「2009年8月11日駿河湾の地震」による 浜岡原子力発電所の影響・評価について

**平成21年9月2日
原子力安全・保安院**

5号機原子炉建屋 床応答スペクトル

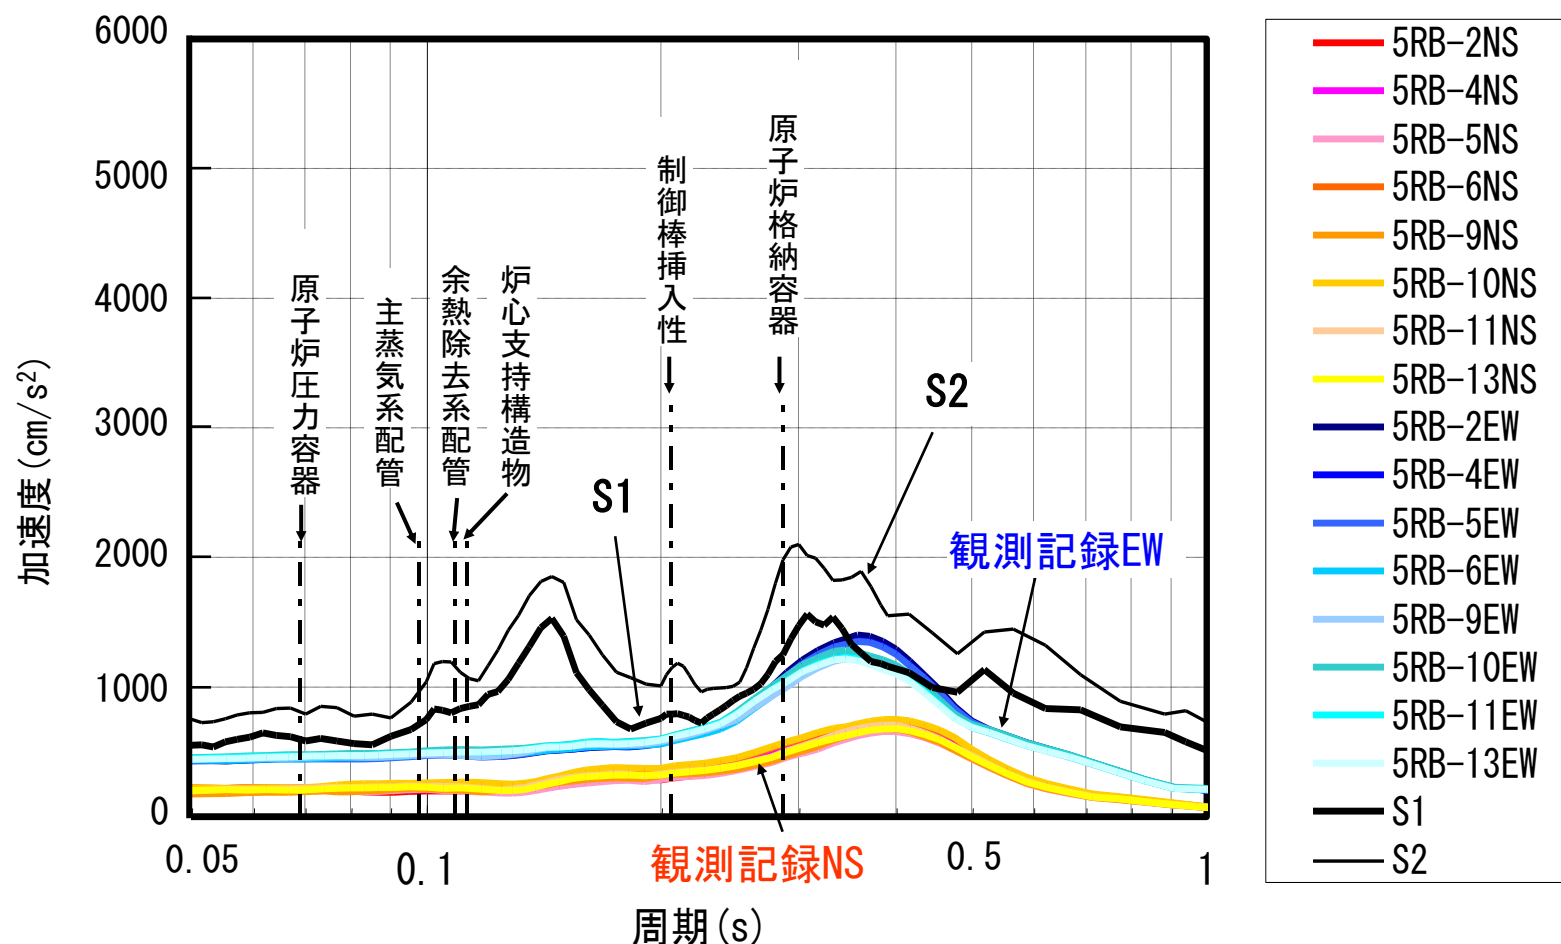
- 3、4号機については基準地震動 S_1 を十分下回っており耐震設計上重要な設備は健全性が確保されている。
- 5号機については、主な設備は健全性が確保されているものの、一部の地震観測記録が基準地震動 S_1 の応答値を僅かに超えていることから、今後詳細な評価を行う。

- ①5号機の一部の地震観測記録が、基準地震動S1による応答スペクトルを上回っていることから、以下の報告を求める指示文書を発出。
 - ◆ 5号機の耐震設計上重要な設備の地震応答解析による健全性評価。
 - ◆ 5号機の設備の点検・評価結果。
- ②5号機の地震観測記録が他号機に比べて大きいこと等について、現在実施中の耐震安全性評価（バックチェック）の中で分析を行うように指示。

- ◆ 中部電力からの①の報告については、専門家の意見を聴取しながら保安院としての評価を実施。また、立入検査等により設備の点検・評価結果を適切に確認。
- ◆ 中部電力からの②の報告については、分析された結果等が適切に耐震バックチェックに反映されているかどうかを厳格に確認。
